改善箇所説明図

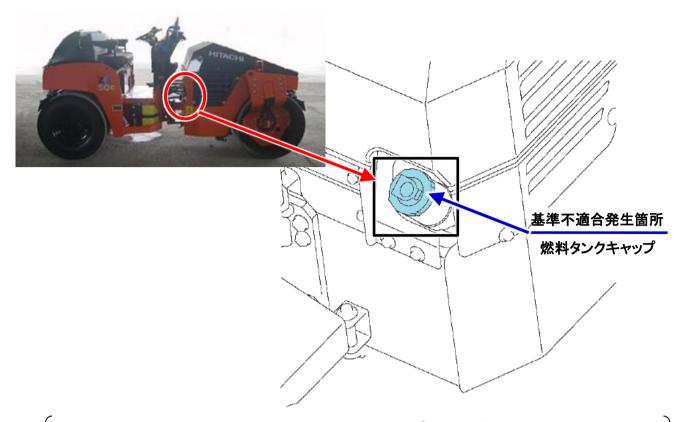
ロード・ローラの燃料タンクにおいて、燃料タンクキャップの選定が不適切なため、ブリーザーのないものが取付けられている。そのため、燃料消費によってタンク内に負圧が生じてエンジンへの燃料供給が滞り、エンジン回転が不安定になり、最悪の場合、走行中にエンジンが停止し急制動するおそれがある。

全車両、燃料タンクキャップをブリーザー付きの対策品に交換する。

識別:燃料タンクキャップ内側の刻印有無で識別可能。
